Vår referanse 2020/37836-2
Dato 10.03.2020

Svar - avkjørsel - FV 5302 - Gnr 186 bnr 157 - Bergen kommune

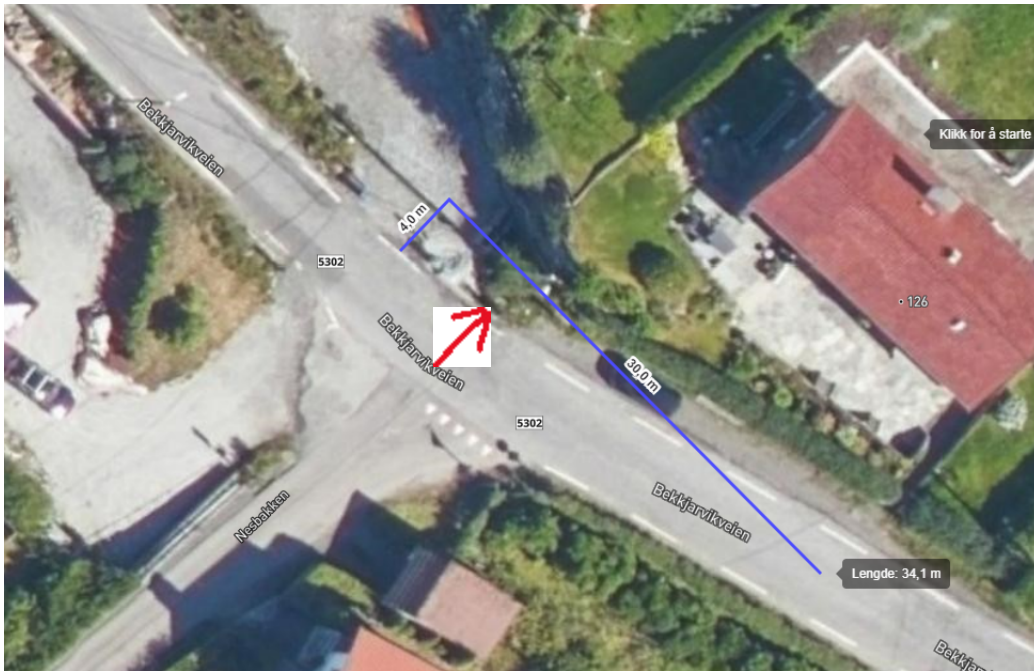
Godkjenning av avkøyrsler forutsetter at de tekniske kravene til utforming er innfridd. Et absolutt krav vi stiller er at det skal være tilfredsstillende sikt. Krav til sikt for omsøkt plassering av avkjørsel er 30 meter hver vei 4 meter inn i avkjørselen. Mot nabogrensen i sør-øst er det en høy bergknaus som ligger i siktsonen fra avkjørselen. Kurven på fylkesveien mot øst bidrar også reduserte siktforhold.

Et annet krav vi stiller til utforming er at avkjørselen er mest mulig vinklet 90° på fylkesveien, med 4 meters svingradius. Den omsøkte avkjørselen vil ikke tilfredsstillere disse kravene.

Eiendommen har i dag en godkjent avkjørsel i nord. Et økende antall avkøyrsler langs en vei er noe som erfaringsmessig øker ulykkesrisikoen. En ny avkjørsel vil derfor være uheldig for trafikksikkerheten.

Med hjemmel i vegloven [§ 40](#) avslår vi søknad om etablering av avkjørsel fra FV5302 til eiendom ved gnr. 186 bnr. 157 i Bergen kommune.
